Verkeersstudie TKWM Wijchen

Eindconceptrapportage

Verkeersstudie TWKM Wijchen

Eindrapportage

Figuur 38: Voorlopig ontwerp Nieuwe Marktstraat

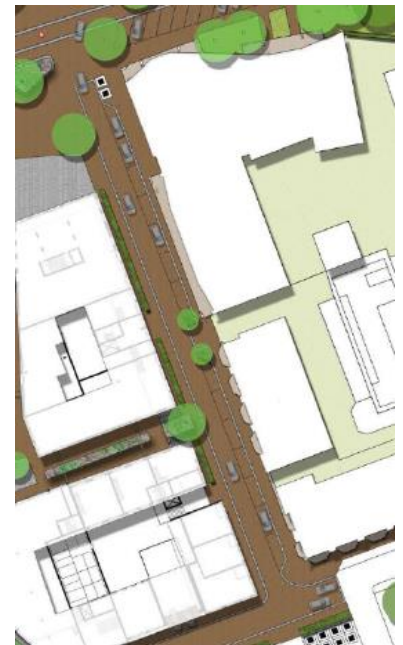
De toekomstige inrichting van de Nieuwe Marktstraat is verkeerskundig goed. Het gebruikte materiaal, de menging van verkeerssoorten (auto's en fietsers op de rijbaan), de aanwezigheid van trottoirs en
